ERWEITERUNG DES STADTMUSEUMS IN BAUTZEN MIT STÄDTEBAULICHER GESTALTUNG DES KORNMARKTES

Aus dem Protokoll: Es waren 38 Entwürfe

ERSTELLUNG EINES OFFENEN KÜNSTLICHEN SCHWIMMBADES IN INTERLAKEN

Aus dem Bericht des Preisgerichtes. Das Preisgericht trat am 18. Juli dieses Jahres in Interlaken zusammen zur Beurteilung der 49 rechtzeitig eingelangten Projekte. Die Vorprüfung sämtlicher Projekte erfolgte durch Bauinspektor Dauwalder und hatte zum Ergebnis, daß keines der Projekte wegen formalen Verstößen gegen das Programm ausgeschaltet werden mußte.

ABB 1 u. 2

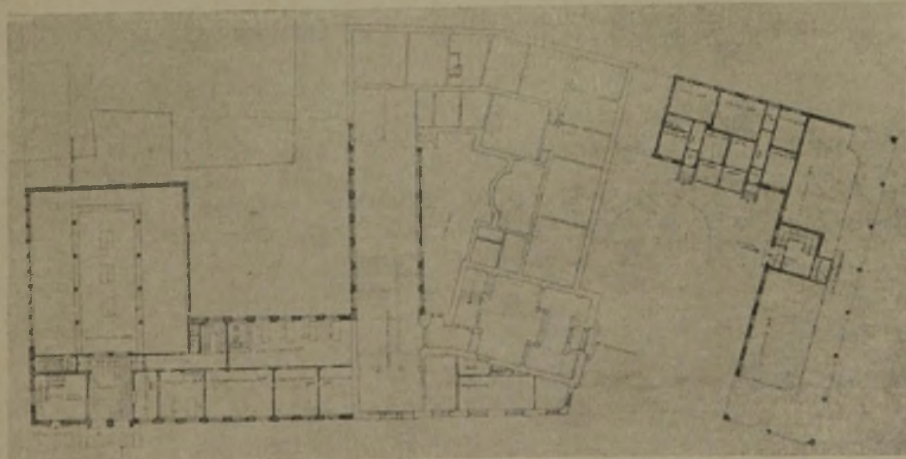
S. 109, bietet sowohl in städtebaulicher als auch in baukünstlerischer und grundrißtechnischer Hinsicht interessante Lösungen. Als besonders reizvoll muß die Anlage des intimen Vorplatzes vor dem Haupteingang des alten Museumsgebäudes bezeichnet werden, wenn auch der nordsüdlich verlaufende neue Gebäudeflügel erst an der Hand von Modellen in seiner Wirkung noch studiert werden mußte. Als wirtschaftlicher Mangel muß das Fehlen von Läden an der Theatergasse bezeichnet werden. Auch erscheint die Höhe der Gebäudemassen vor der Kirche nicht unbedenklich. Auch die Häufung der Laubengänge am Reichenturm und der Kirche und Museum gibt zu Bedenken Anlaß.

Entw. 7, Verf.: Arch. B.D.A. Kurt Schiemichen, Leipzig, ein I. Preis von 3500 M., Abb. 1 u. 2

ABB. 3 u. 4
SCHAUBILD UND
GRUNDRISS

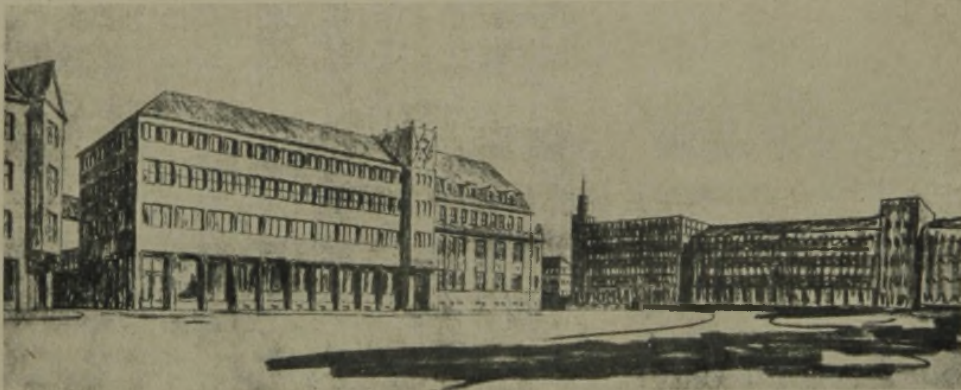
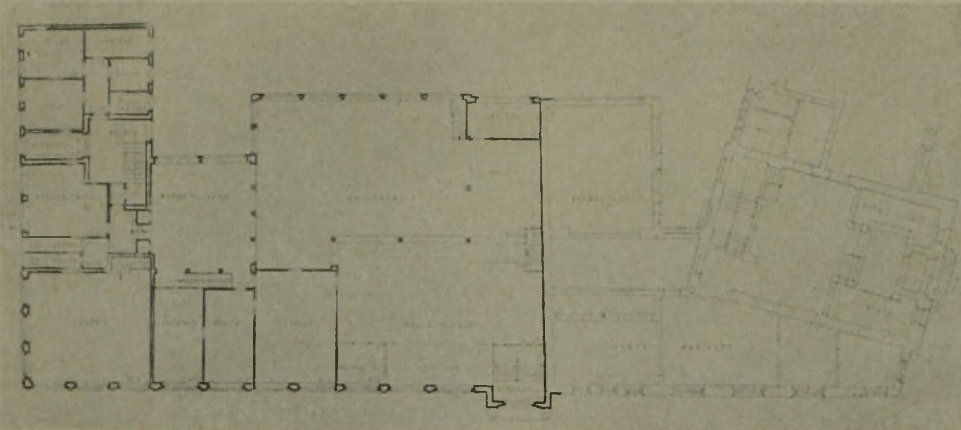
Entw. 9, Verf.: Arch. B.D.A. Prof. Dr.-Ing. Otto Schubert, Dresden, ein I. Preis von 3500 M., Abb. 5 und 4 S. 110. Eine gute, klare, städtebauliche Lösung. Auch der Grundriß ist übersichtlich und zweckmäßig. Die architektonische Gestaltung zeigt eine reife, sich gut in das Stadtbild einfügende Lösung.

ABB. 5 u. 6
SCHAUBILD UND GRUNDRISS

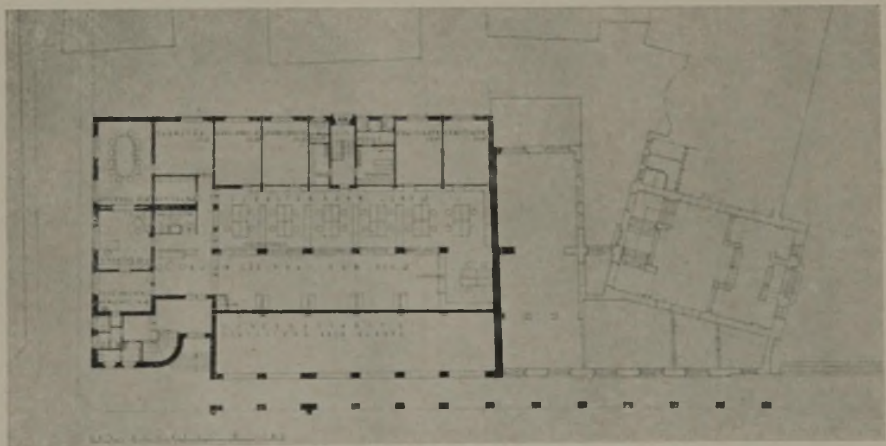
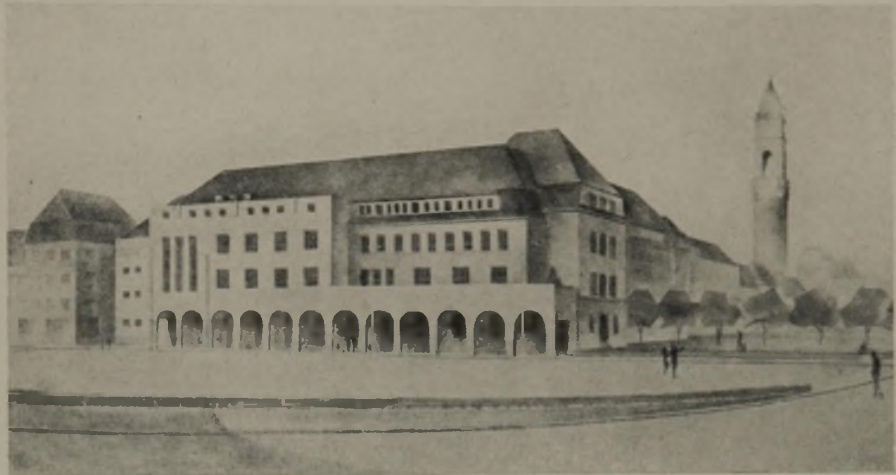
Entw. 18, Verf.: Arch. B.D.A. G. Rud. Zacek, Bautzen, ein III. Preis von 2000 M. Abb. 5 u. 6. oben. In städtebaulicher Hinsicht erscheint die Lösung südlich des Kornmarktes vor dem Theater durch die Linienführung eines Diagonalweges und die verschiedenen Höhenlagen sehr bedenklich. Auch die im nördlichen Teil des Kornmarktes vorgeschlagene Baumreihe zerreißt die Platzfläche an dieser Stelle. Die Gestaltung der Durchfahrten am Reichentor ist praktisch nicht durchführbar. In grundrißtechnischer Hinsicht zeigt der Entwurf einen Mangel insofern, als die graphischen Abteilungen durch die davor geplanten Laubengänge stark verdunkelt werden. Besonders lobenswert erscheint dagegen die äußere Architektur, insbesondere die Lösung der Schaueite des neuen Museumsflügels nach dem Kornmarkt zu mit dem Eingang zu den Räumen der Sparkasse.

ABB. 7 u. 8
SCHAUBILD UND GRUNDRISS

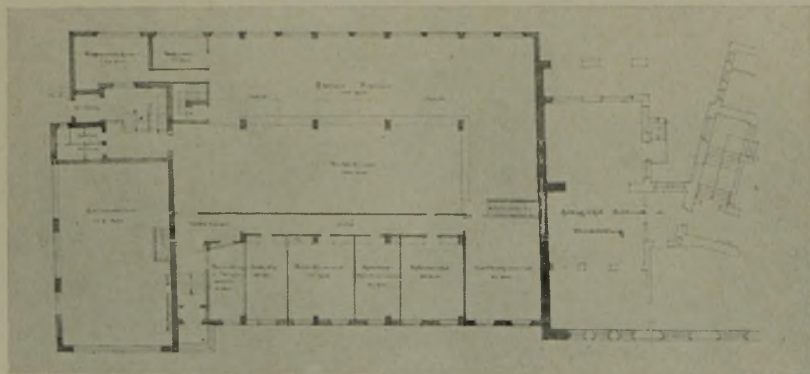
Entw. 17, Verf.: Arch. B.D.A. Prof. A. d. Muesmann, Dresden, IV. Preis von 1500 M. Abb. 7 u. 8 S. 112. In städtebaulicher Hinsicht ist beim Hauptentwurf zu bemängeln die Zerrissenheit der Platzfläche des nördlichen Teils vom Kornmarkt durch Einfügung

von zwei Terrassen. In einer Variante ist jedoch diese Lösung wesentlich dadurch verbessert worden, daß die nördliche Terrasse fortfällt. Die Grundrißgestaltung ist zweckmäßig und übersichtlich. Die architektonische Gestaltung des Entwurfs zeigt trotz mancherlei Vorzügen im allgemeinen einen Mangel dadurch, daß auf der Nordostseite des Kornmarktes ein zu hoher Baukörper den Maßstab der Kirche beeinträchtigt. Die Wirkung der offenen Halle vor der Industrie- und Gewerbeschule entspricht nicht den aufgewandten Mitteln. Weiterhin beachtlich erscheint die einheitlich architektonische Gestaltung der Ostseite des Kornmarktes, wenn auch die Überbauung der Einmündung in der Rosenstraße nicht ohne Bedenken ist. Als beachtenswerter Gedanke erscheint weiterhin die Überbauung der Kesselstraße als Verbindung zu dem Museum und dem Bauamtsgebäude.

ABB. 9 u. 10
ANSICHT UND GRUNDRISS

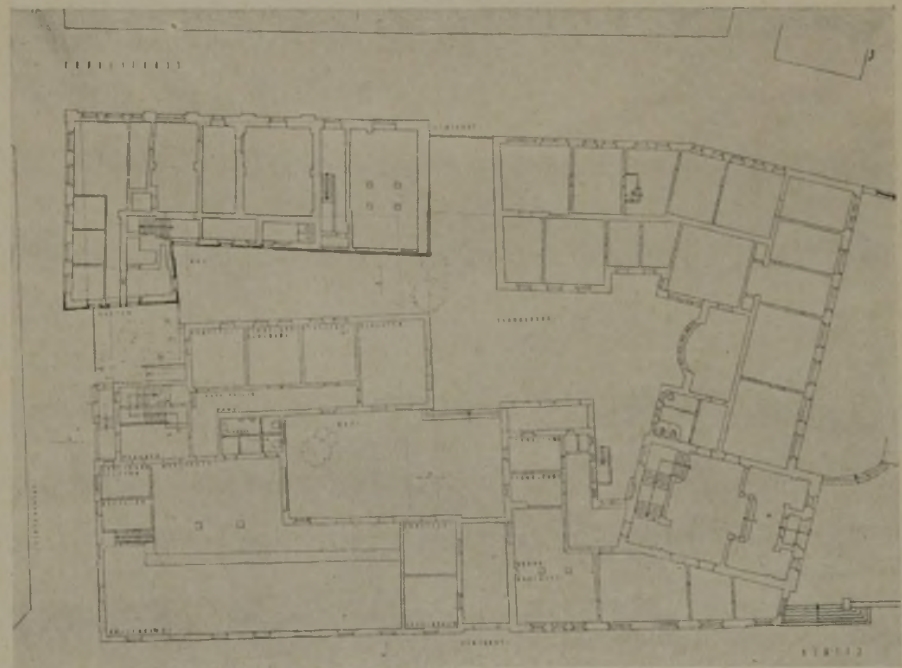
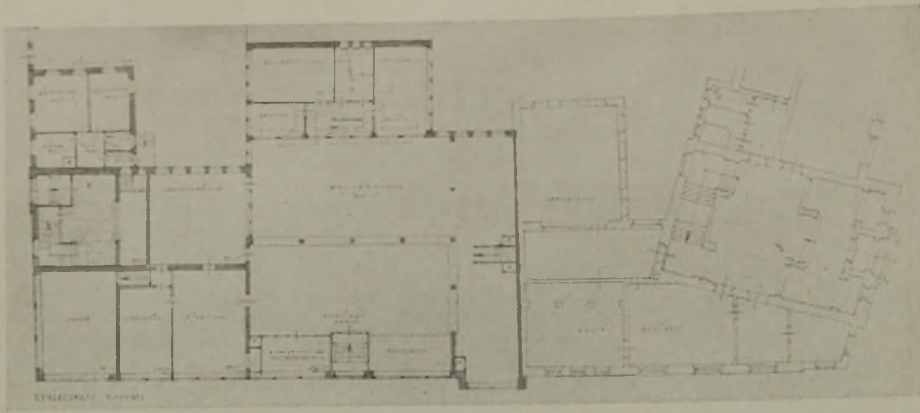
Entw. 35, Verf.: Arch. Fritz Steudtner, Dresden, V. Preis von 1000 M. Abb. 9 u. 10, S. 113. Der

einschneidender städtebaulicher Änderungen in städtebaukünstlerischer Hinsicht keine Vorzüge. Im Grundriß ist die großräumige Kassenhalle und die Übersichtlichkeit zu loben, allerdings ist der zweigeschössige Verbindungsbau nach den bestehenbleibenden Gebäuden in der vorgeschlagenen Form nicht durchführbar. Die architektonische Gestaltung zeigt eine gute Haltung.

ENTWURF NR. 8. ABB. 11
ANKAUF VON 400 M.

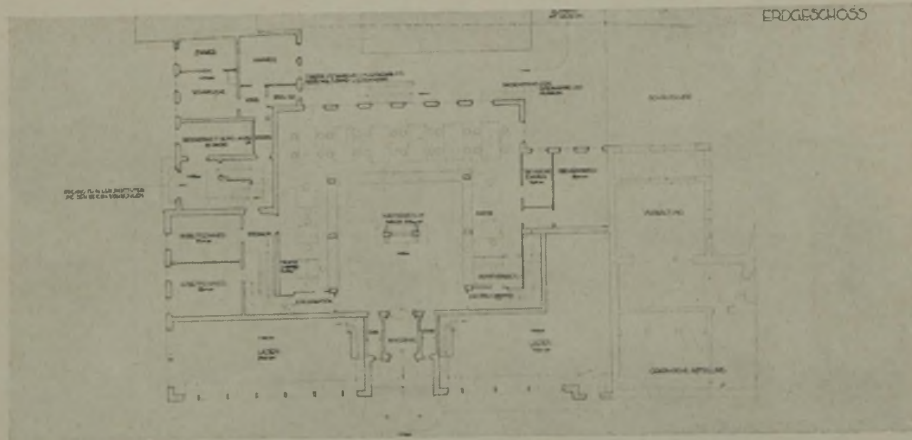
Entw. 8, Verf.: Arch. B.D.A. Prof. Dr.-Ing. Otto Schubert, Dresden, Ankauf von 400 M. Abb. 11, S. 114. Dieser Entwurf zeigt ähnlich gute städtebauliche Lösung wie Nr. 9, ohne dessen Höhe zu erreichen. Das gleiche gilt auch in grundrißtechnischer Hinsicht sowie hinsichtlich der architektonischen Gestaltung. Besonders reizvoll erscheint in diesem Entwurf die Einfügung eines optischen Maßstabes zwischen der Gebäudegruppe am Kornmarkt und der Kirche.

ENTWURF NR. 19. ABB. 12
ANKAUF VON 400 M.

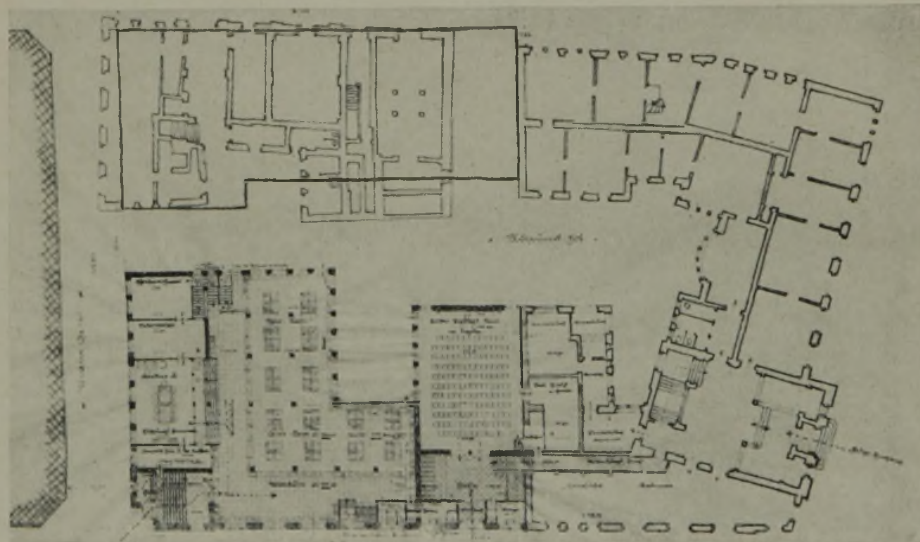
Entw. 19, Verf.: Arch. B.D.A. Rich. Schiffner, Zittau, Ankauf von 400 M., Abb. 12 S. 114, bietet trotz

scheint als glücklich gelöst. Nicht glücklich erscheint die Gestaltung der Ostwand des nach der Steinstraße abbiegenden Baukörpers; ebensowenig befriedigt der abgerundete Vorbau vor dem Museumseingang, wenn auch das Bestreben nicht verkannt werden soll, durch diesen Vorbau eine Beziehung zu dem vorspringenden Baukörper an der Ostfront zu schaffen. Das Hochziehen der Gebäudemassen an der Kirche ist verfehlt. Im Grundriß ist die großräumige Gestaltung des Kassenraumes anzuerkennen; weniger glücklich ist ihre organische Verbindung mit dem übrigen Gebäude. Die architektonische Gestaltung ist geschickt vorgetragen, wirkt aber in ihrem westlichen Abschluß zu sakral.

ENTWURF NR. 31. ABB. 13
ANKAUF VON 400 M.

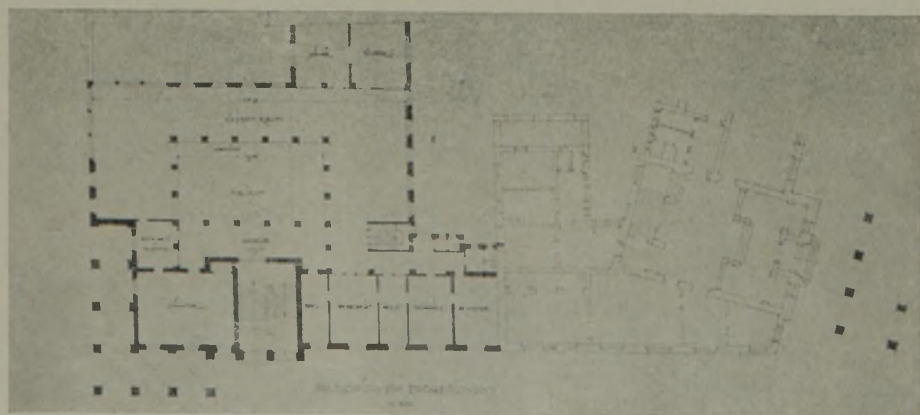
Entw. 31, Verf.: Arch. B.D.A. Zweck und Voigt, Leipzig, Ankauf von 400 M., Abb. 13 S. 114, zeichnet sich durch den glücklichen Vorschlag aus, die Nordseite des Kornmarktes vor der Industrie- und Gewerbeschule durch eine ruhige, wohl abgebogene Platzwand abzuschließen. Weniger günstig ist die städtebauliche Gestaltung sowie die grundrißtechnische Lösung.

ENTWURF NR. 5. KENNWORT: „HARDERGLÜCK“
I. PREIS VON 2000 FR.
Verf.: L. Lüthi mit Dr. Max Lüthi, Solothurn

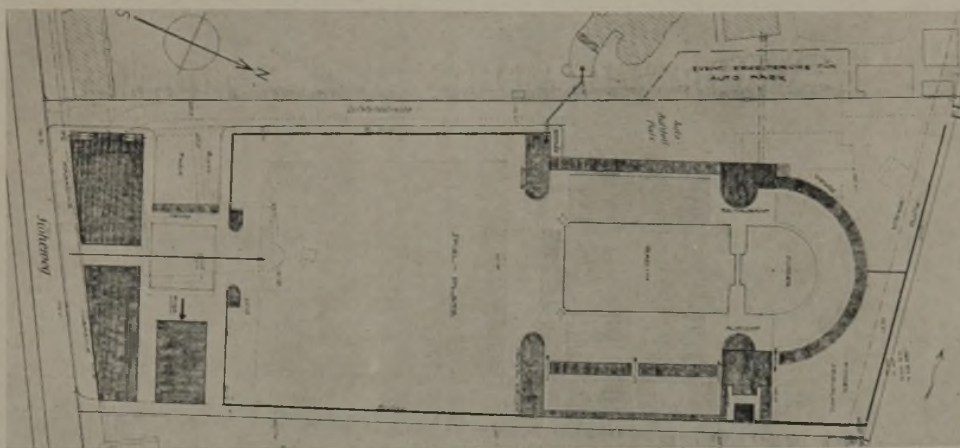
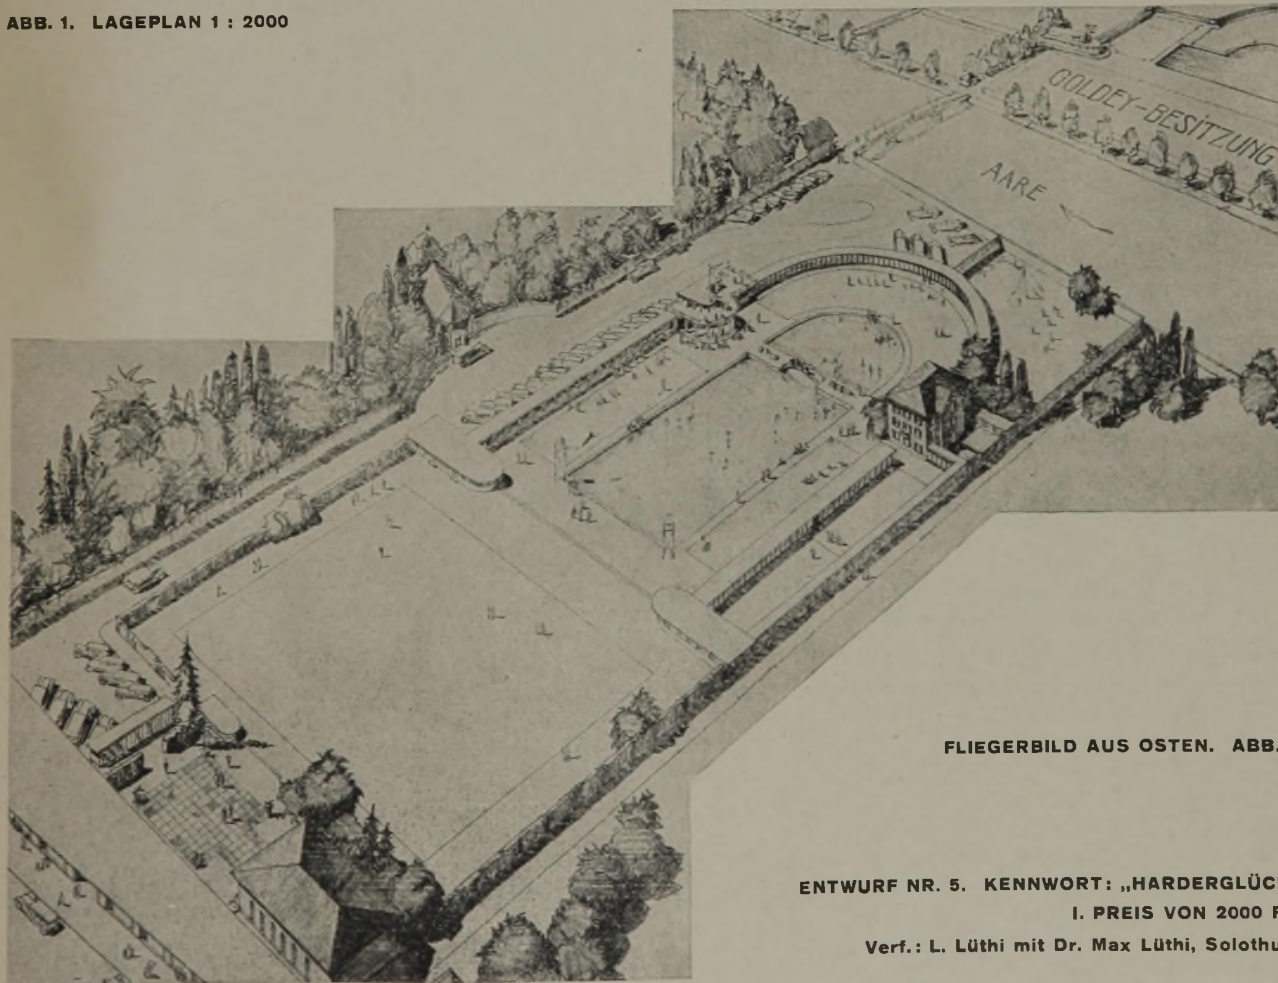
bebauung am Höheweg mit Rücksicht auf die Nachbargebäude nicht voll befriedigend. Die Lage zum Kursaal und die Anordnung der Zuschauerterrasse ist gut gewählt. Das Bade- und das Schwimmbecken sind durch einen Steg reizvoll verbunden. Auch die Verbindung des Restaurants mit dem Kursaal ist günstig.

Entw. Nr. 5: Kennw. „Harderstück“. I. Preis von 2000 Fr. Verf.: Arch. L. Lüthi mit Dr. Max Lüthi, Solothurn. Abb. 1 und 2, S. 115. Ein besonderer Vorzug dieses Entwurfes ist die starke Repräsentationswirkung. Man erhält den Eindruck, daß der Verfasser von der Psychologie des Fremdenpublikums ausgegangen ist. Die achsiale Lösung ist gut, indessen erscheint die Rand-

Die in sich geschlossene Grundfläche als Liegeplatz sowie die radiale Anordnung der Sonnen-Ruheplätze um das Nichtschwimmerbassin sowie die organische Eingliederung des Wiesenheims sind als Vorzüge zu betrachten. Die Fußwaschrinnen um die Becken sind konsequenter durchzuführen. Der Kinderspielplatz trägt der Lage zum Kursaal gut Rechnung. Gut ist die Verkehrsführung für Automobile sowie die Unterbringung der Fahrräder. Weniger gut gelöst ist die Anordnung des Wechselzellensystems. Die öffentliche Bedürfnisanstalt ist gut placiert.

ENTWURF NR. 2. KENNWORT: „AUSGLEICH“. II. PREIS VON 1800 FR. Verf.: Architekt Hans Hohloch, Winterthur und Dresden

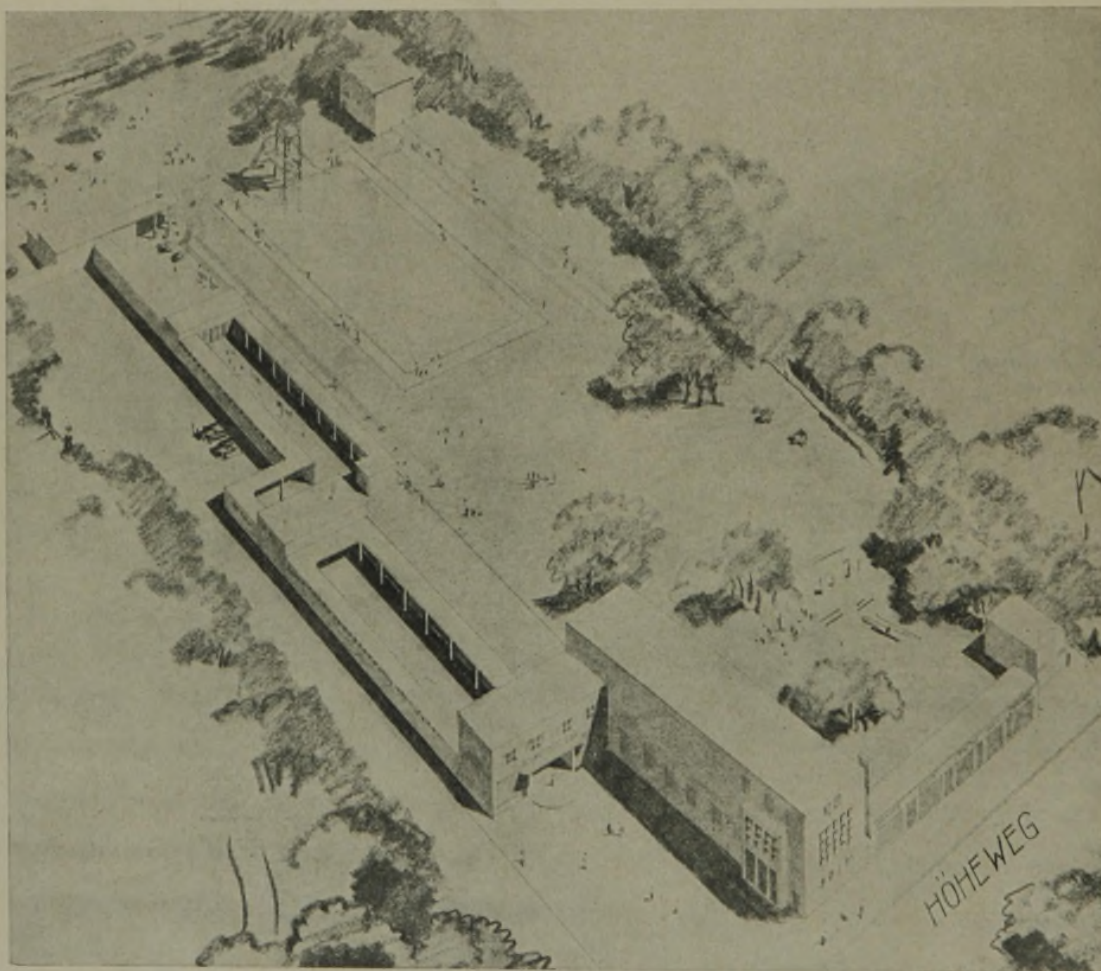
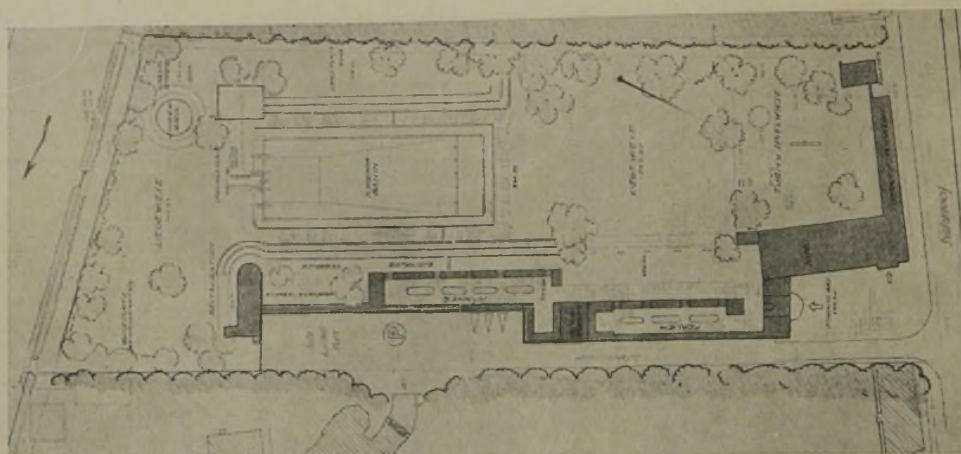
Entw. Nr. 2: Kennw. „Ausgleich“. II. Preis von 1800 Fr. Verf.: Arch. Hans H o l l o c h, Winterthur und Dresden. Abb. 3 und 4, S. 116. Die Situierung des Einganges und der übrigen Hochbauten am Höweg ist gut. Die Schaffung eines Einblickes in die Anlage wäre durch Eliminierung eines Magazins möglich. Die Garderoben sind übersichtlich angeordnet und die geschlossenen und offenen Ankleidegelegenheiten klar voneinander getrennt. Die Lage und Durchbildung des Restaurants ist vorzüglich, ebenso die Anordnung der Zuschauerplätze. Die Rasenflächen sind reizvoll behandelt. Das Kinderbassin sollte näher an das große

Schwimmbassin gerückt werden, damit es besser beaufsichtigt werden kann. Im allgemeinen stellt das Projekt eine bemerkenswerte Leistung dar.

ABB. 5 u. 6
LAGEPLAN 1 : 2000
UND FLIEGERBILD AUS
SÜDOSTEN

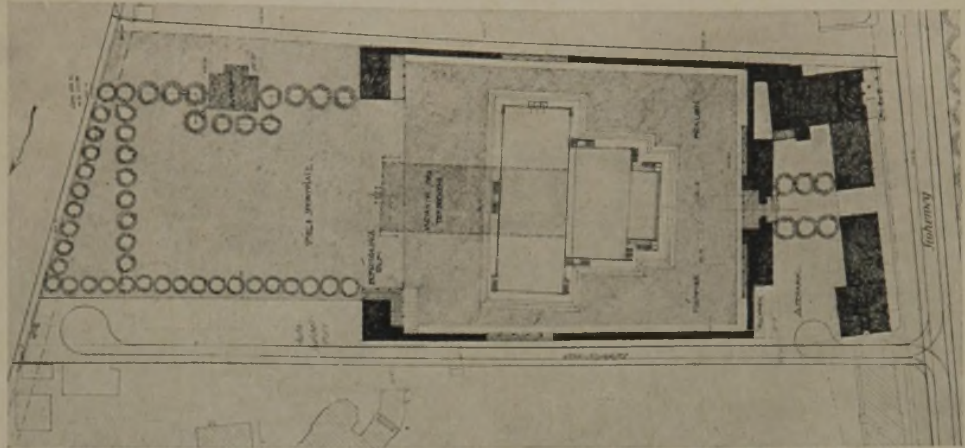
Entw. Nr. 54: Kennw. „Interlaken 1929“. III. Preis von 1200 Fr. Verf.: Ing. Max Schnyder mit Arch. Ernst Bechstein, Burgdorf. Abb. 5 und 6, a. d. S. Durch Randbebauung wird eine große, zusammenhängende Fläche für den Badebetrieb geschaffen. Sehr zweckmäßig sind der Baukörper auf der Südseite und in der Süd-Ost Ecke das Kino angeordnet. Der achsiale Eingang vom Höweg her könnte zu einer reizvollen Lösung führen, wenn der Einblick auf das Badegelande besser geöffnet und der Vorhof gegen den neugeschaffenen Parkplatz abgeschlossen würde. Zu beanstanden sind die seitlich des Haupteinganges angeordneten öffentlichen Aborte. Die den Bauplatz umschließenden Entkleidestellen sind zweckmäßig angelegt und Kreuzungen vermieden. Die Lage des Restaurants ist gut, doch dürfte der Eingang vom Zufahrtsweg aus noch besser ausgebildet werden. Die Duschanlagen sollten zweckmäßiger benützt werden müssen. Das Projekt macht mit seiner Baugruppierung und seinem Ausdruck am Höweg, seinen schön umschlossenen Badeplätzen durchaus den Eindruck, es erfülle die gestellte Aufgabe. In Frage kann gestellt werden, ob die Badebassins nicht zu stark auf dem Eingange sitzen.
